RENESAS TECHNICAL UPDATE

製品分類	MPU & MCU	発行番号	TN-RX*-A185A/J	Rev.	第1版
題名	RX62Nグループ、RX621グループ、RX62Tグループ、RX62Gグループ フラッシュメモリのP/Eサスペンドコマンドに関する誤記訂正		情報分類	技術情報	
適用製品	RX62Nグループ、RX621グループ、 RX62Tグループ、RX62Gグループ	対象ロット等	関連資料	RX62Nグループ、RX621グループ ユーザーズマニュアル ハードウェア編 Rev.1.40 (R01UH0033JJ0140) RX62Tグループ、RX62Gグループ ユーザーズマニュアル ハードウェア編 Rev.2.00 (R01UH0034JJ0200)	
		全ロット

図 38.19 書き込み／消去のサスペンド方法

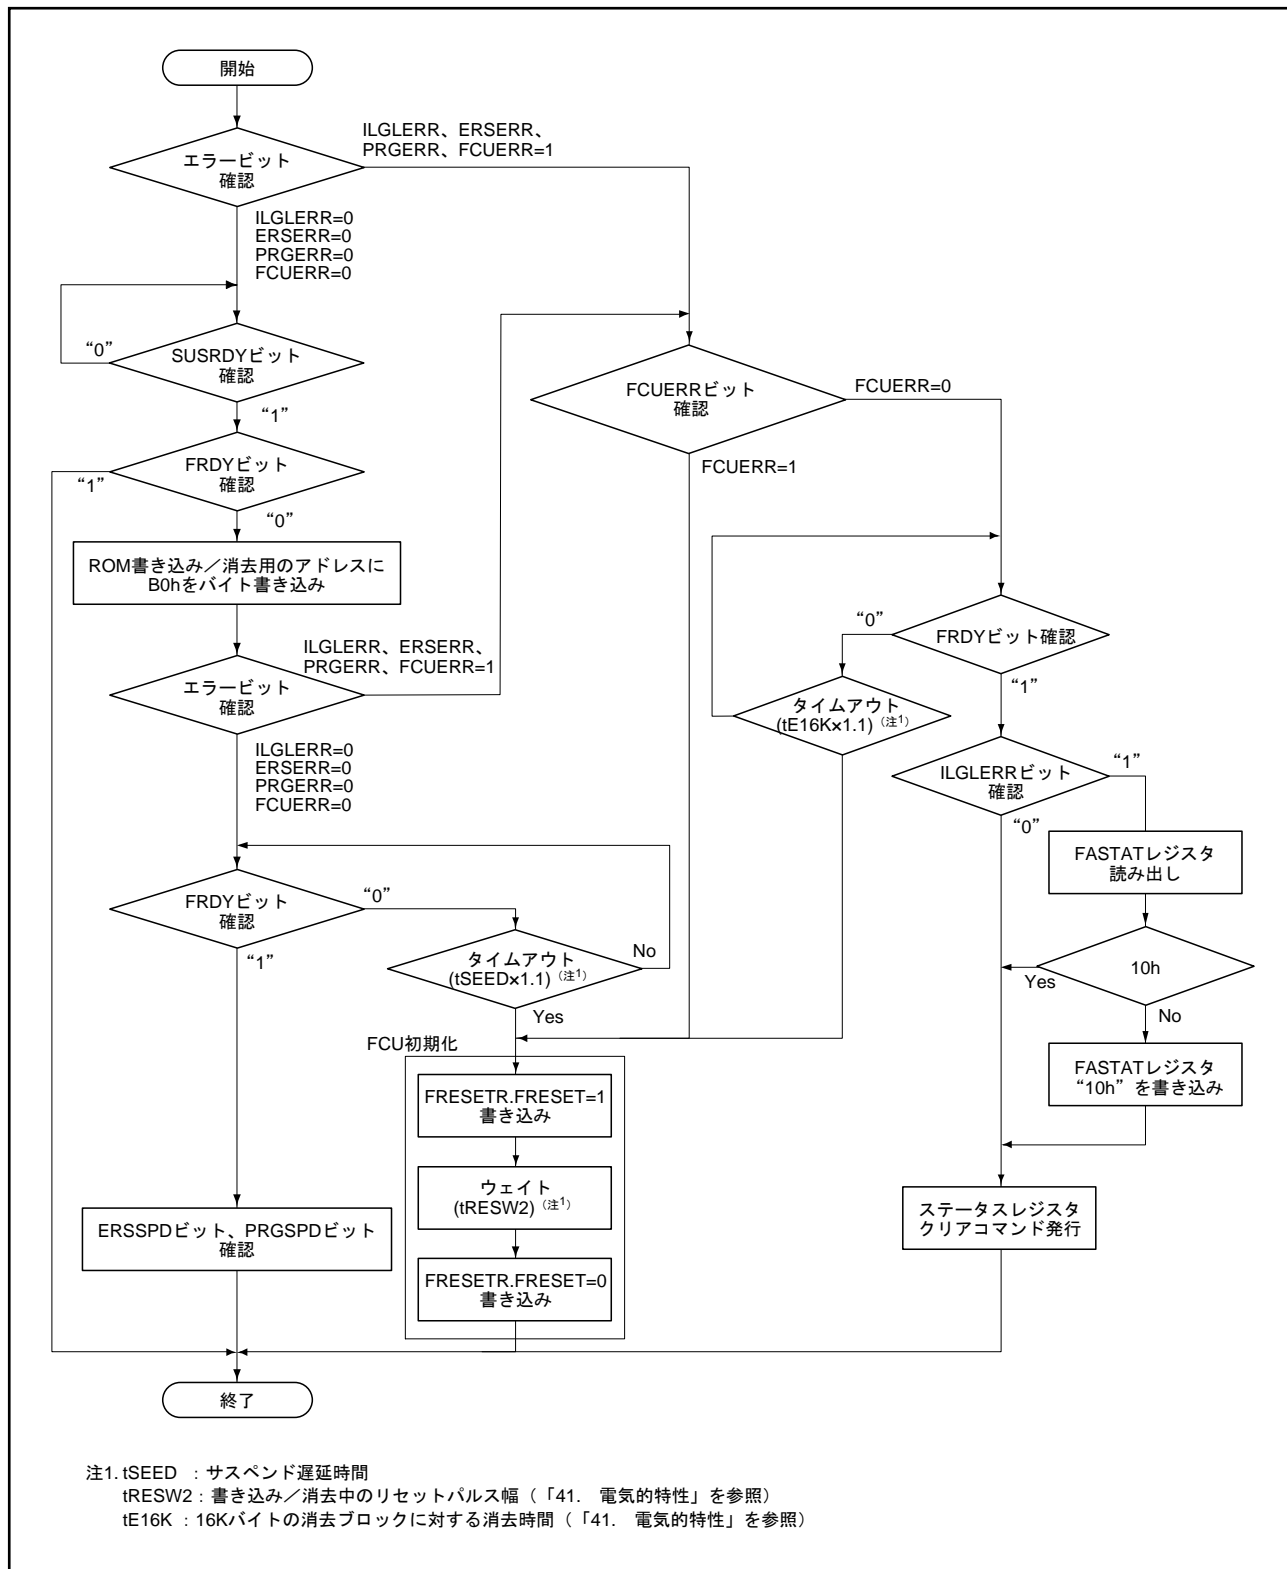
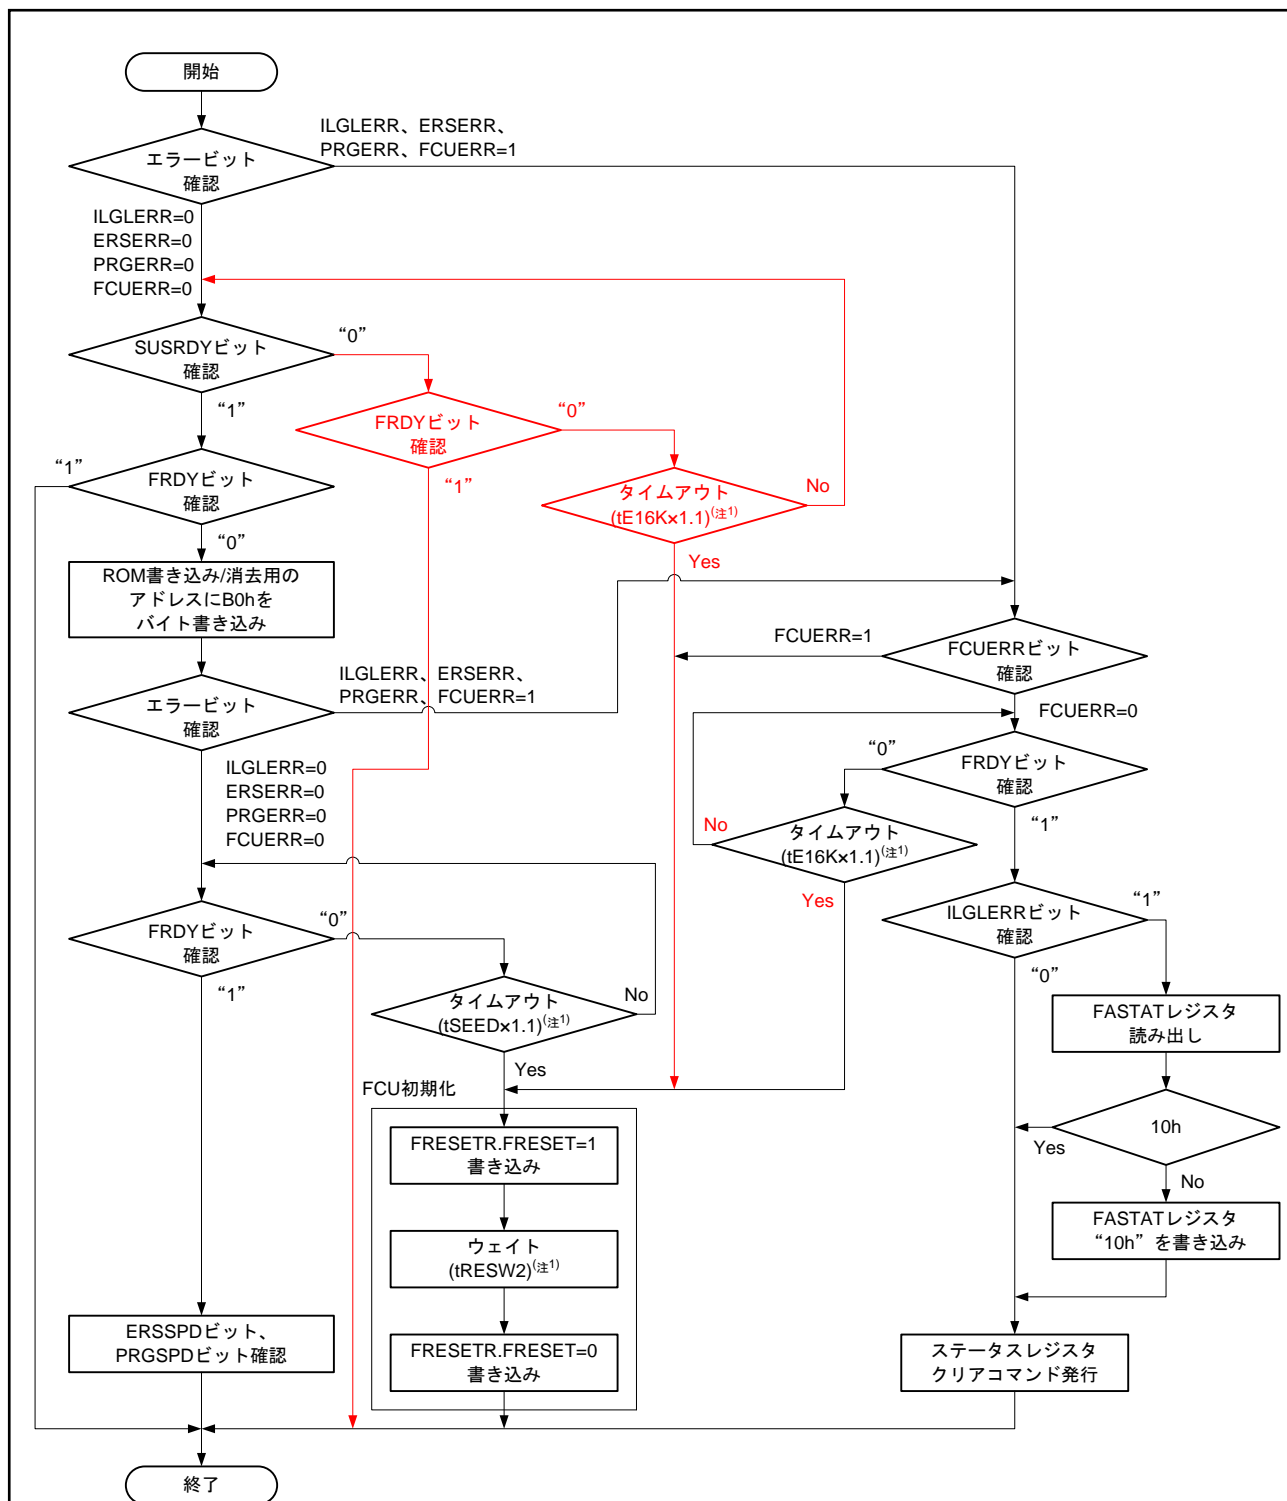
「図 38.19 書き込み/消去のサスペンド方法」に示すフローでは、SUSRDY ビットを確認する前に書き込み/消去処理が終了していた場合に、この確認ループを抜けることができなくなります。

そのため、以下のとおりタイムアウト処理と、FRDY ビットが“1”であった場合の中断処理を追加いたします。

注1. tSEED : サスペンド遅延時間
 tFCUR : 書き込み/消去中のリセットパルス幅 (「41. 電気的特性」を参照)
 tE16K : 16Kバイトの消去ブロックに対する消去時間 (「41. 電気的特性」を参照)
